1. 通信連絡設備に係る設工認への追加記載案

第4編 その他廃棄物管理設備の附属施設

図-194 固体廃棄物減容処理施設の現場指揮所の設置位置図

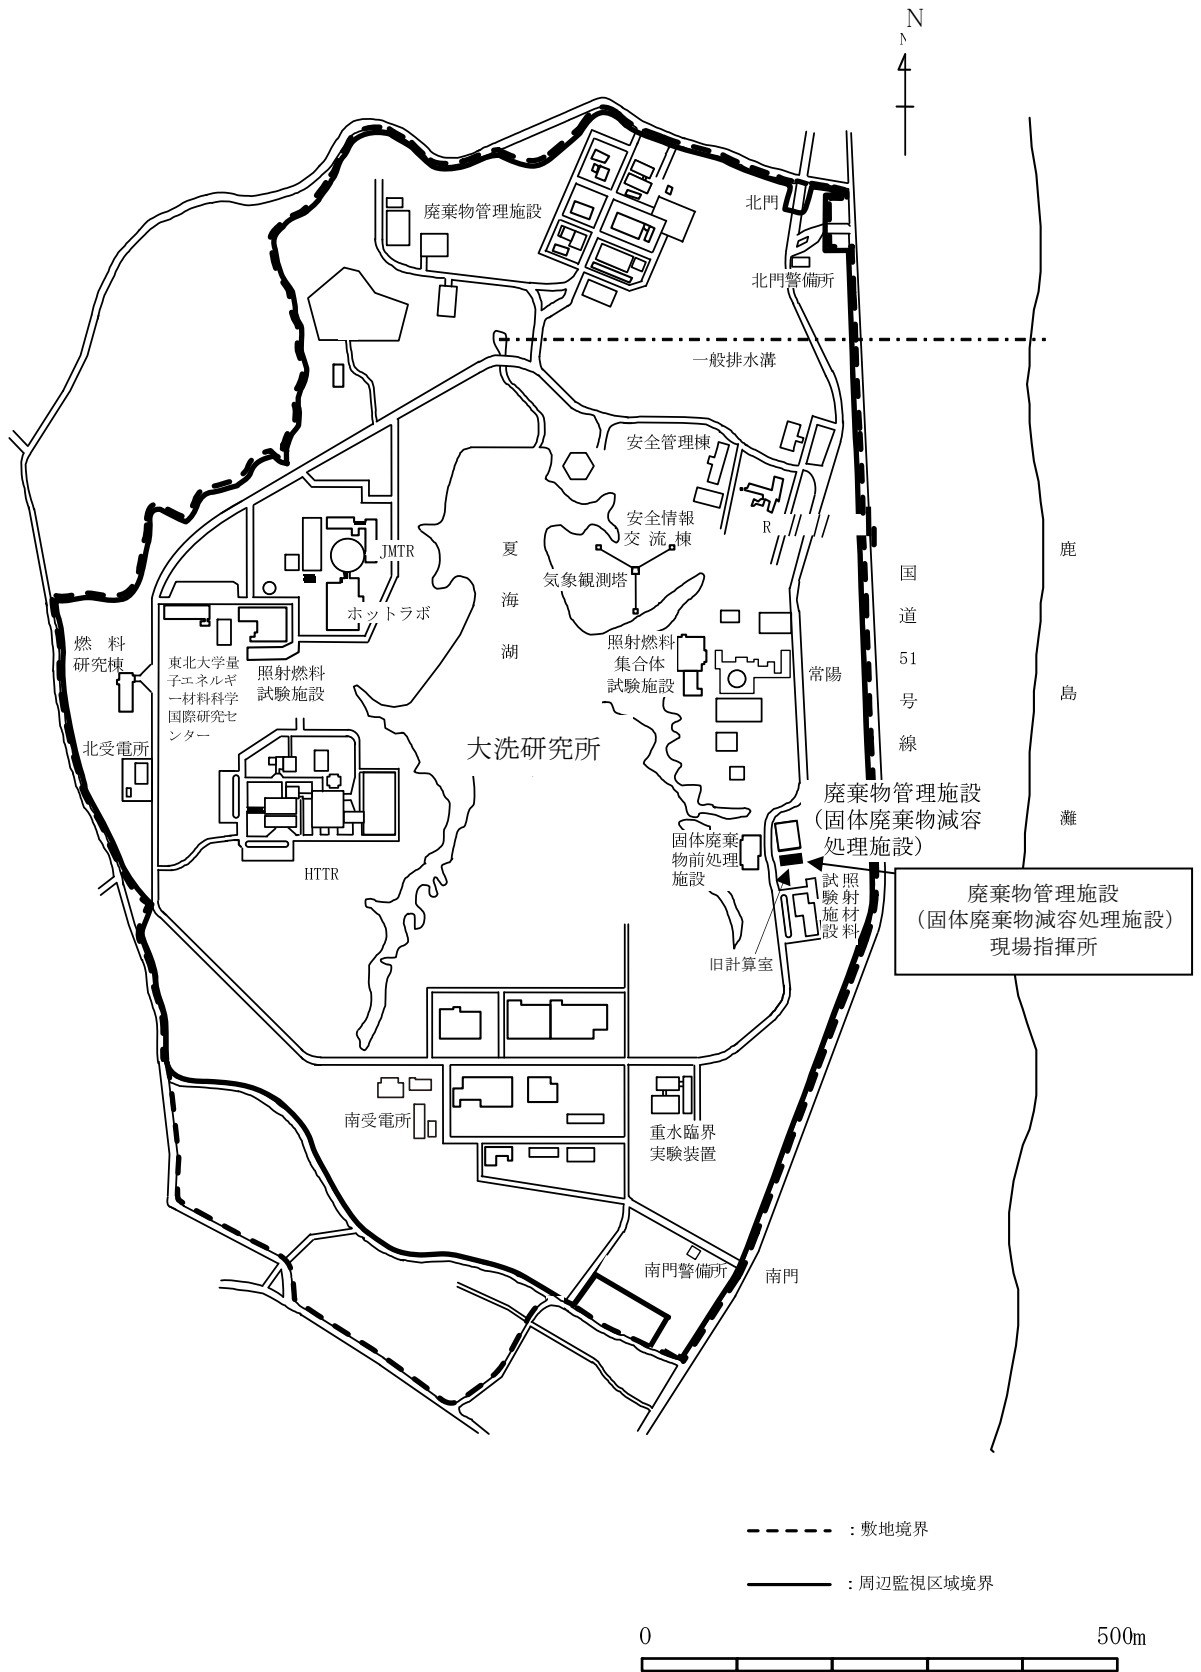
数 量	1 式	
配備場所	<u>廃棄物管理施設（固体廃棄物減容処理施設）</u> <u>現場指揮所</u>	
設計条件	耐震クラス	二
仕様	構成品	固定電話機 : 1台 携帯電話機*1 : 1台 <u>ファクシミリ</u> : 1台
図	<u>図-194</u>

図-216 通信連絡設備の工事フロー図

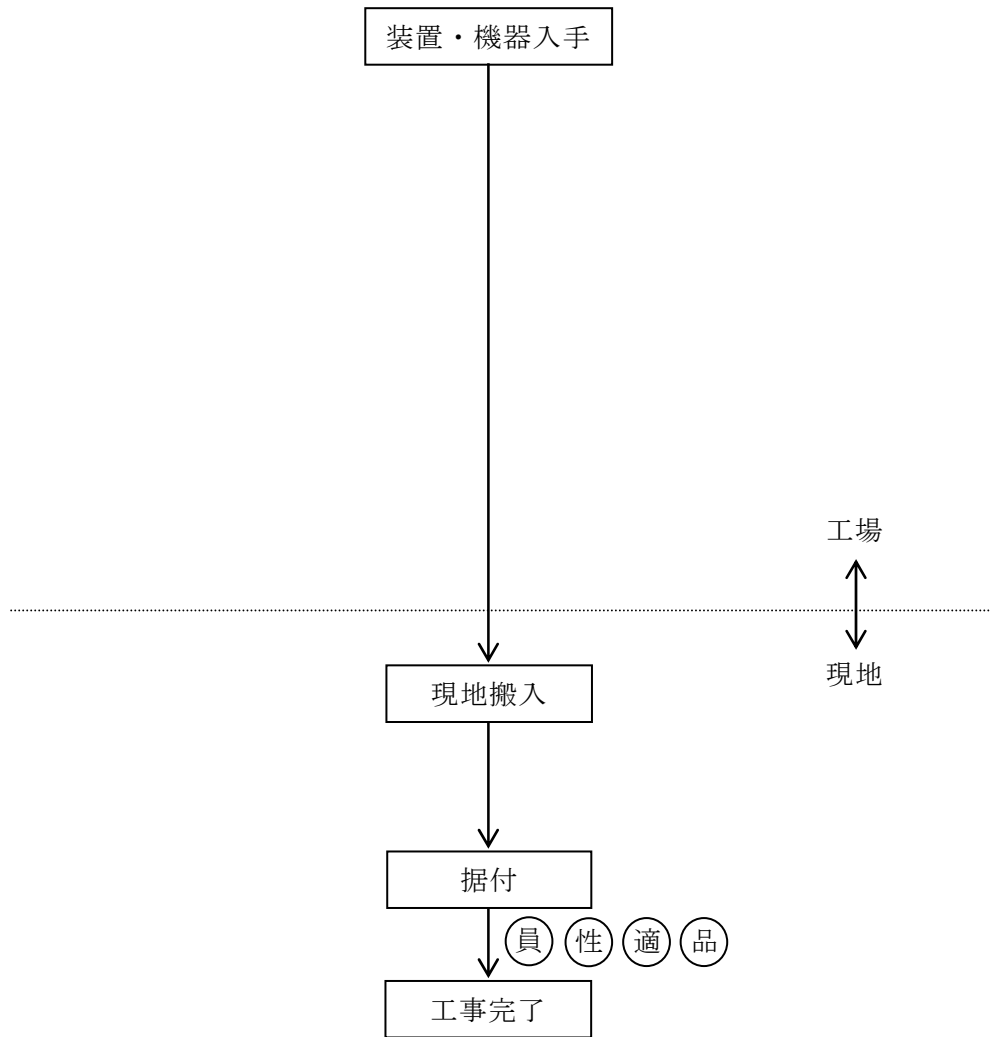
区分	管理規則 (添付書類説明事項)		技術基準規則 (本件該当事項)	対象部品	工事の方法		備考
					設計上の要求事項に対する確認事項	検査項目	
その他廃棄物管理設備の附属施設 その他の主要な事項	VI	設計及び工事の方法の技術基準への適合 (第四条)	通信連絡設備等 (第二十三条)	通信連絡設備	<p>固体廃棄物減容処理施設は、安全設計上発生が想定される事故が発生した場合において施設内にいる放射線業務従事者及び事業所内の人に対し必要な指示ができるよう、また、事業所外の通信連絡をする必要がある場所と通信連絡ができるよう、<u>旧計算室に設置する廃棄物管理施設(固体廃棄物減容処理施設)現場指揮所に通信連絡設備を備える設計としている。</u></p> <p><u>員数検査は、通信連絡設備が所定の員数であることを目視又は試験検査成績書等により確認する。</u></p> <p><u>性能検査は、通信連絡設備が事業所内及び事業所外の必要な場所と通信連絡できることを確認又は試験検査成績書等により確認する。</u></p>	員数検査	表-57 参照
					性能検査	表-57 参照
